芦屋市立小中学校体育館空調設備設置工事請負変更契約の締結について

芦屋市立小中学校体育館空調設備設置工事請負変更契約の締結について

芦屋市立小中学校体育館空調設備設置工事の変更内容について

資料1

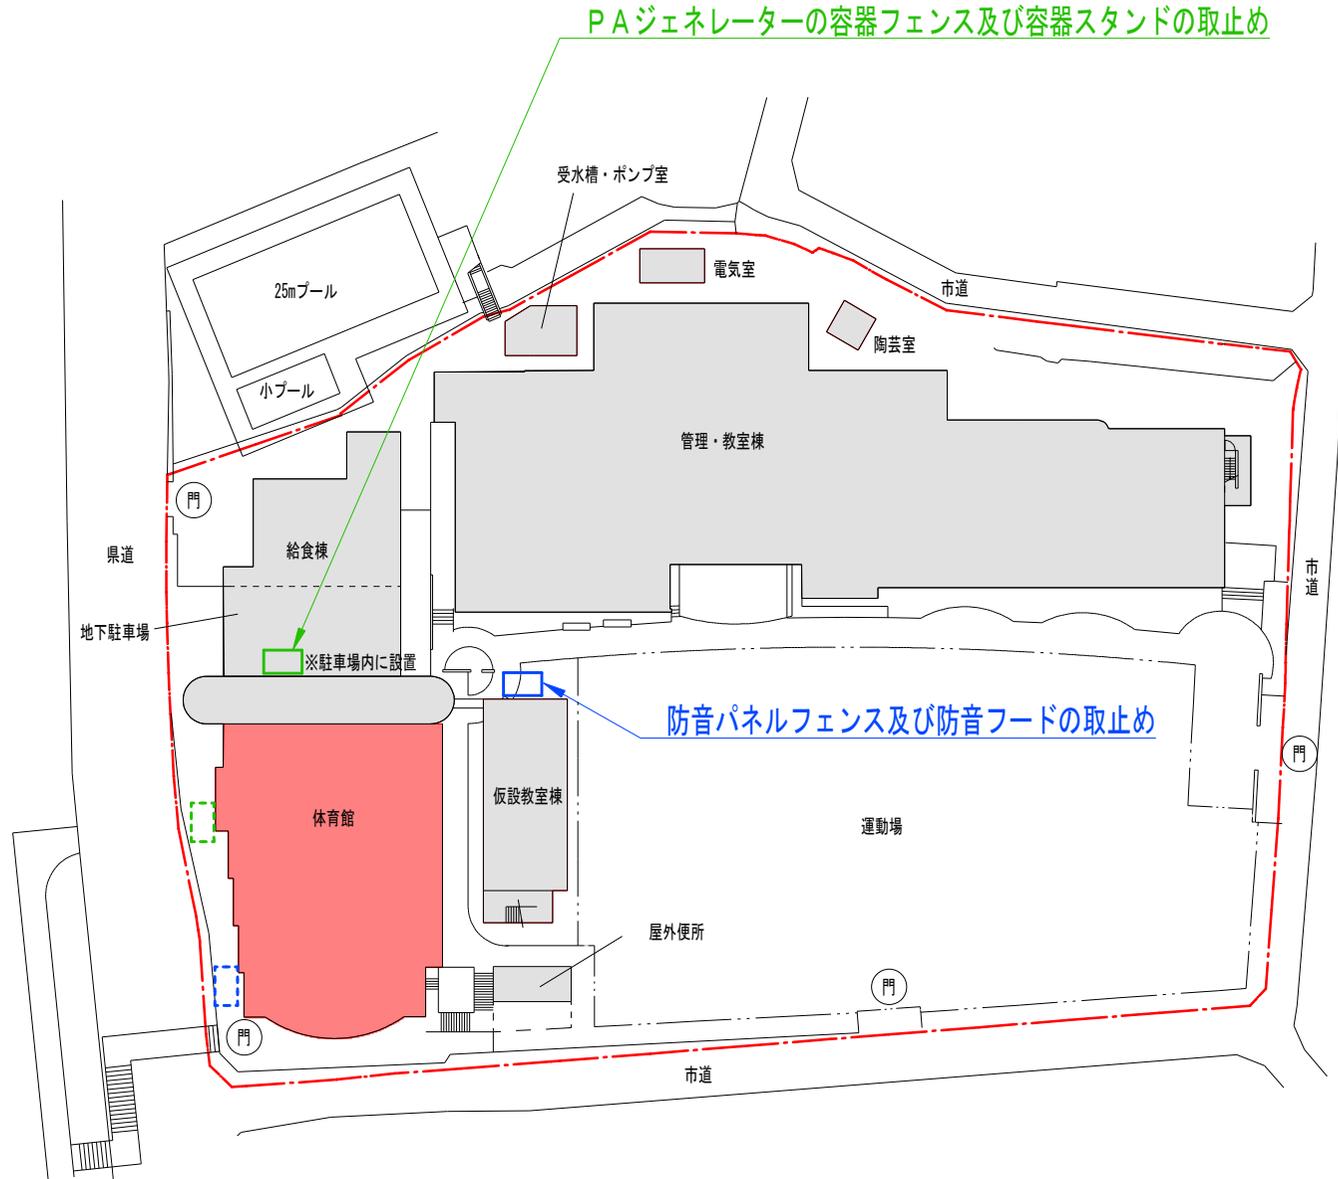
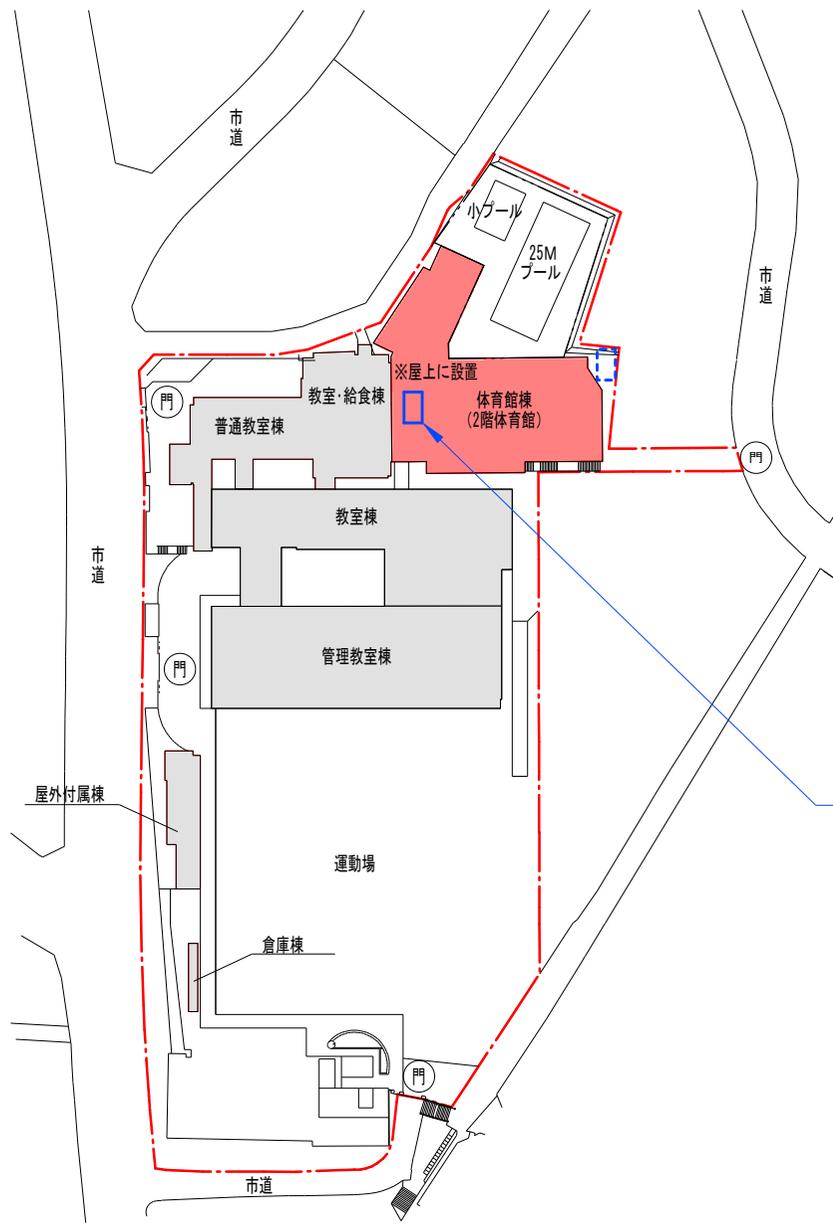
変更内容		変更理由	増減額
1	<p><山手小学校> (1) 空調室外機の設置場所の変更に伴い、不要となった防音パネルフェンス及び防音フードの取止め (2) P Aジェネレーターの設置場所の変更に伴い、不要となった容器フェンス及び容器スタンドの取止め 【資料1】</p>	<p>(1) 当初、敷地境界に面した擁壁に沿って室外機を設置する計画としていたが、擁壁の長期的な安全確保の観点から、設置場所の再検討を行った結果、敷地境界から離れた場所に設置することとしたため。 (2) 上記と同様の理由により、設置場所の再検討を行った結果、地下駐車場内に設置することとしたため。</p>	▲12,008,000 円
2	<p><岩園小学校> 空調室外機の設置位置変更に伴い、不要となった防音パネルフェンス及び防音フードの取止め 【資料2】</p>	<p>当初、敷地境界に沿って空調室外機を設置する計画としていたが、工事着手後、現地状況の詳細確認を行った結果、当初設置場所では騒音規制基準を遵守することが困難なことが判明し、設置場所の再検討を行った結果、敷地境界から離れた場所に設置することとしたため。</p>	▲6,783,000 円
3	<p><山手小学校を除く全学校> P Aジェネレーターの容器フェンス及び容器スタンドを容器収納庫に変更 【資料3】</p>	<p>消防本部との協議において、L Pガスボンベの安全な保管の観点から、容器収納庫に収納する方法が適切との指導を受けたため。</p>	▲15,752,000 円
4	<p>その他工事 (上記に伴う配管ルートの変更及び屋上防水工事の追加等)</p>		8,998,800 円
合 計			▲25,544,200 円

- 変更後 空調機室外機設置場所
- 当初 空調機室外機設置場所
- 変更後 PAジェネレーター設置場所
- 当初 PAジェネレーター設置場所

防音パネルフェンス及び防音フードの取止め

- 変更後 空調機室外機設置場所
- 当初 空調機室外機設置場所
